# Zone West; Hochbau GA/BA mit Vorfeld

## Plangenehmigungsprojekt

### Rodungsgesuch

## **Plangenehmigung**

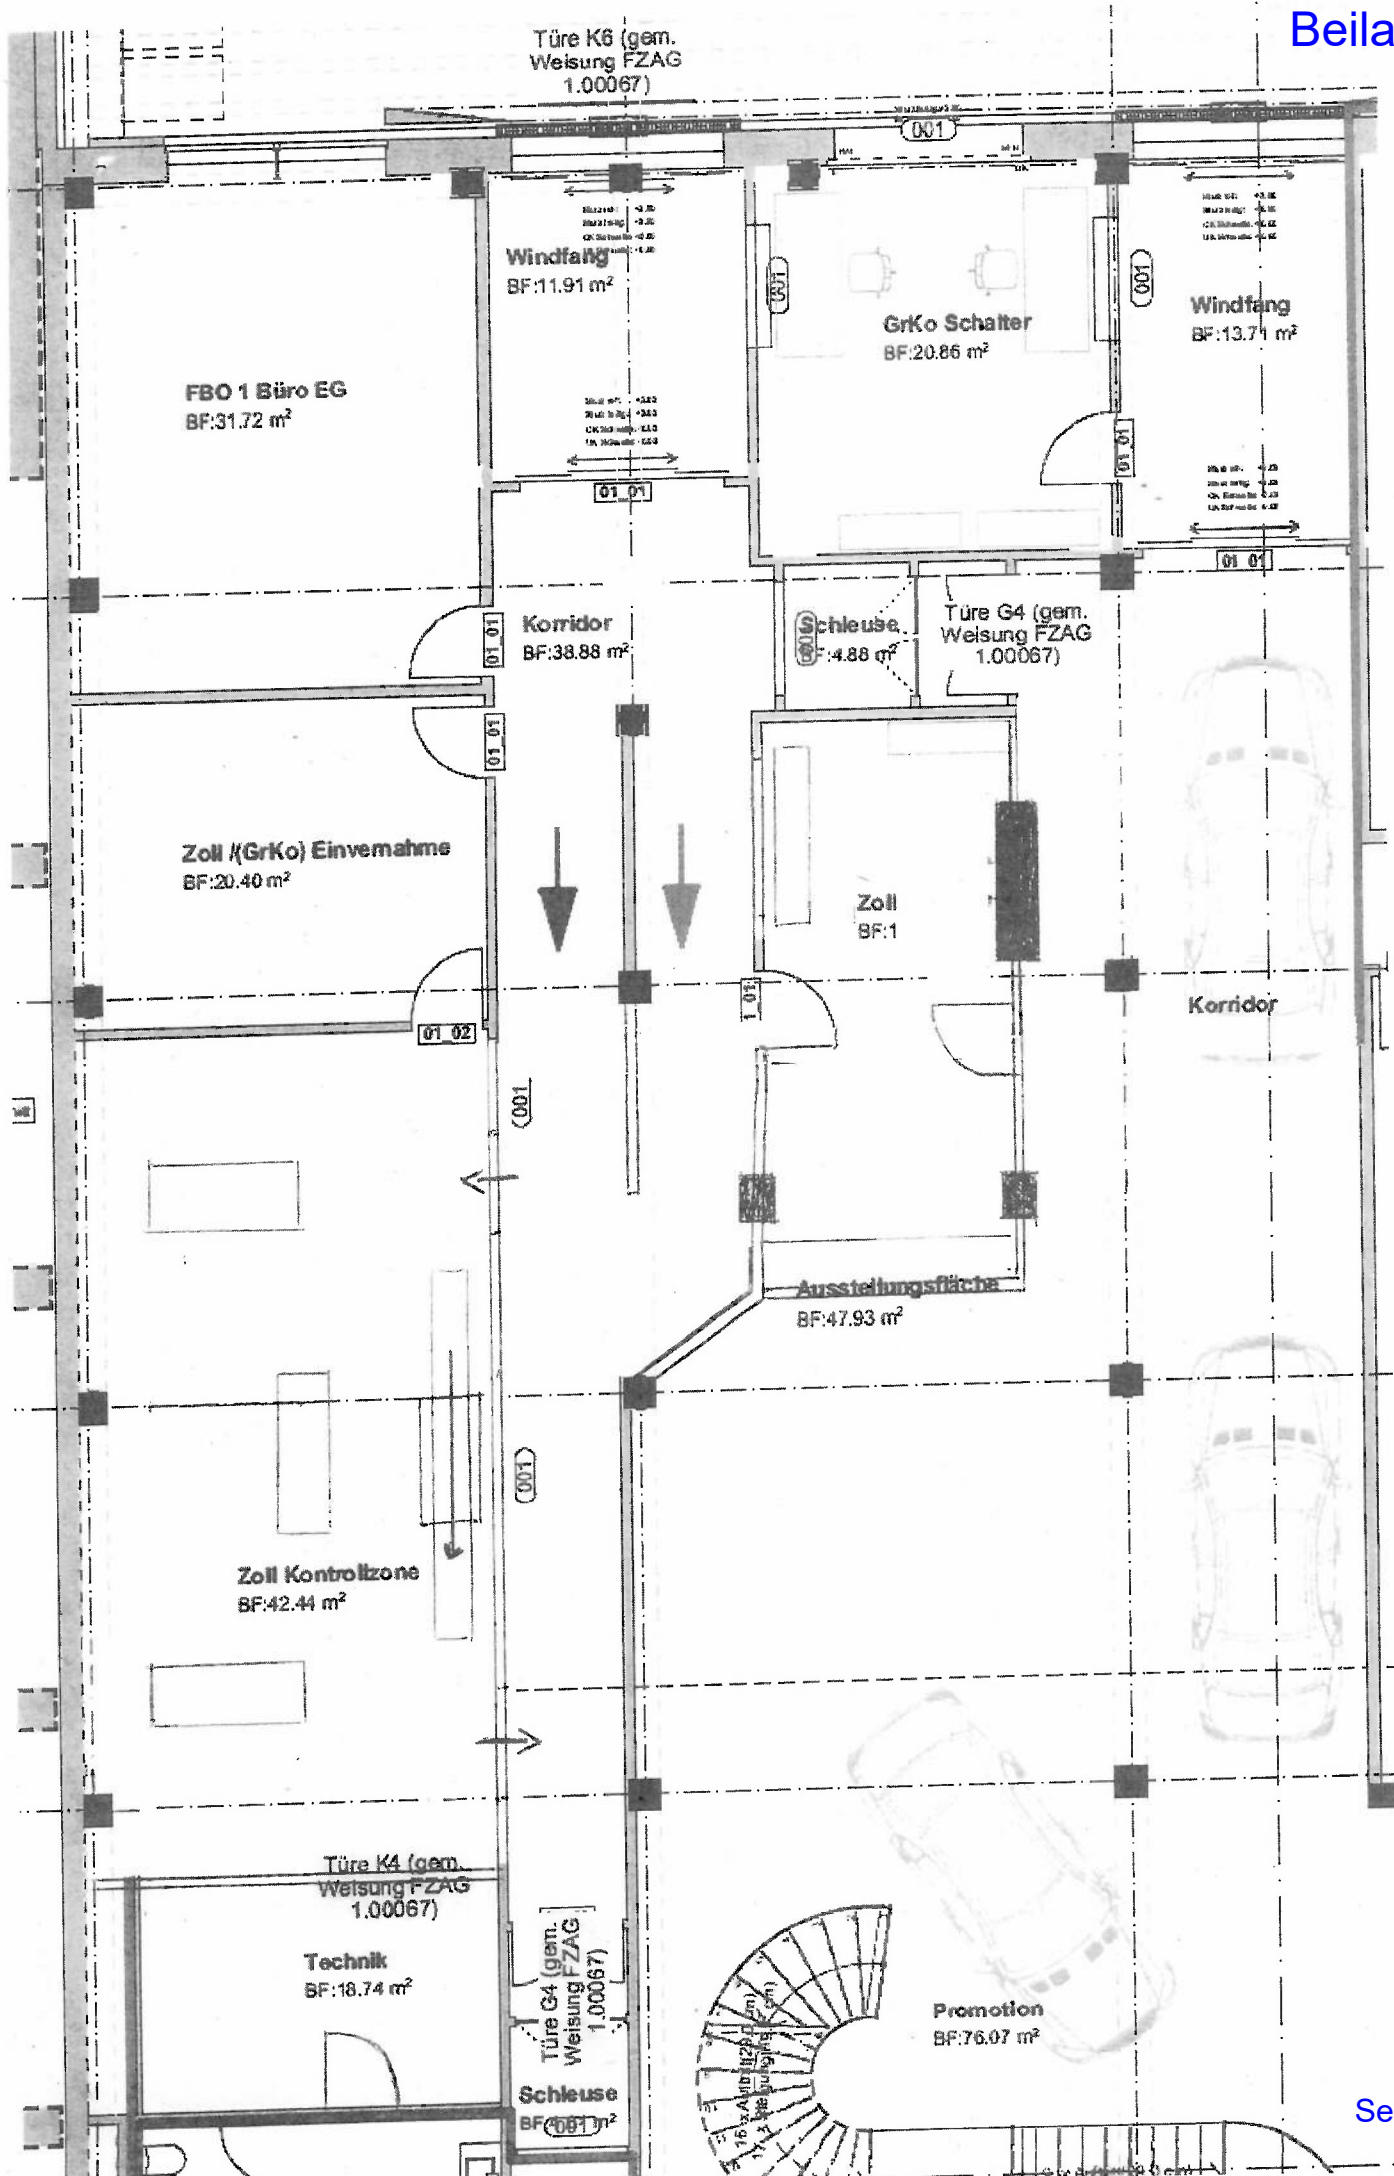
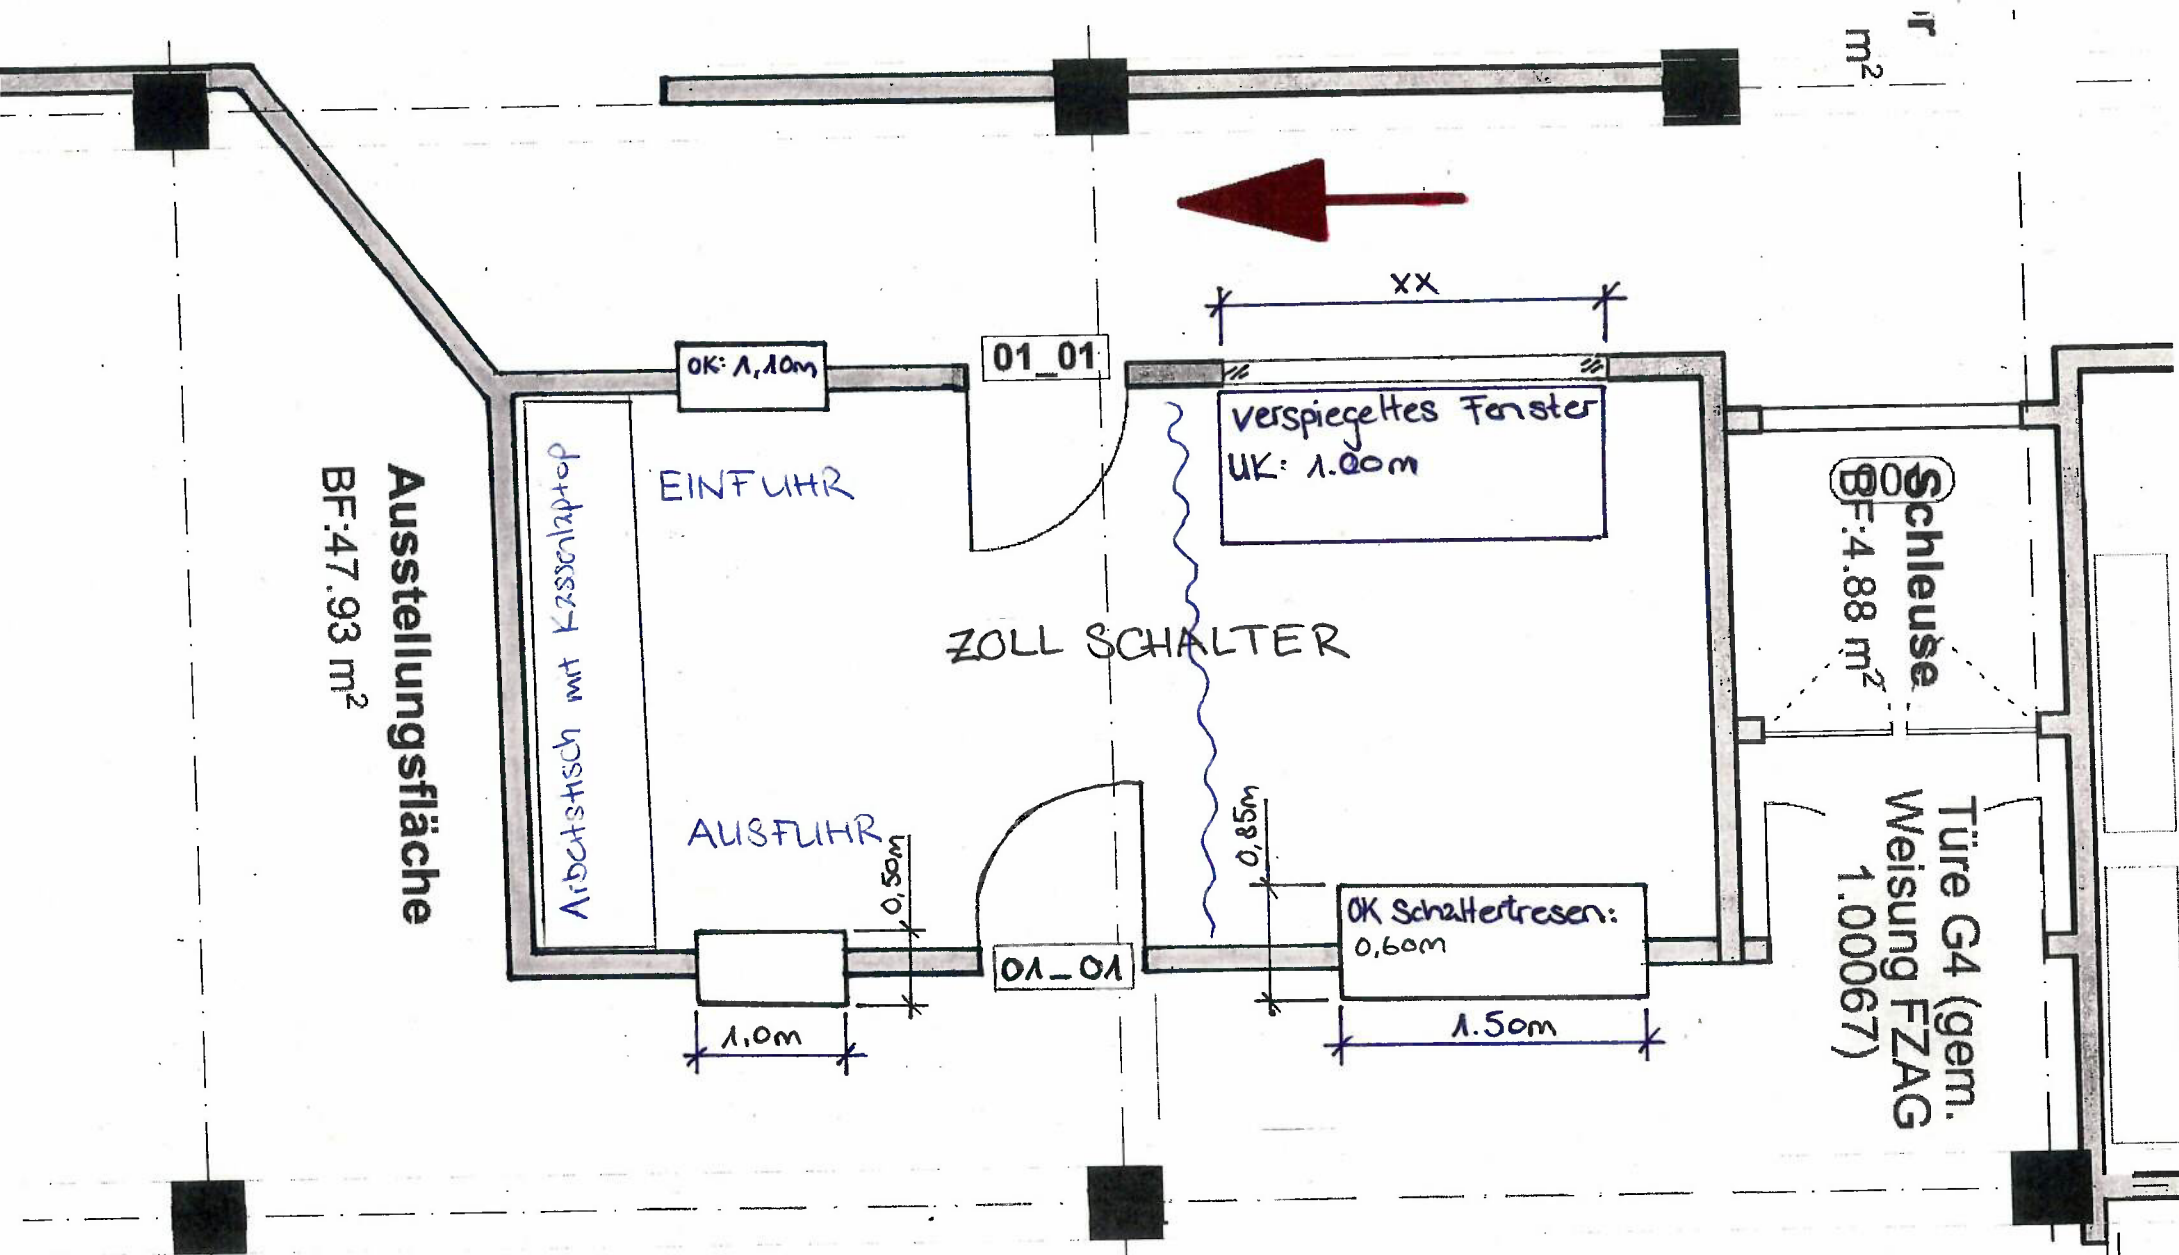
- Es besteht das Bedürfnis ankommende Passagiere sehen zu können, bevor diese in den rot/grünen Gang gehen. Dies kann mittels verspiegelter Fenster oder mittels Kameralösung umgesetzt werden.
- Der Schalterraum sollte mit einem Vorhang abtrennbar sein, damit diskrete Gespräche mit Passagieren geführt werden können.
- Vor dem Rot/Grünen Gang soll eine Infobox (=Plakat) aufgehängt werden können

- Im Kontrollraum müssen 3 Tische und das Röntgengerät mit den angegebenen Abmessungen untergebracht werden können.

Der Planer wird versuchen, eine entsprechende Lösung unter Abstimmung der anderen Nutzer und Rahmenbedingungen zu entwickeln.
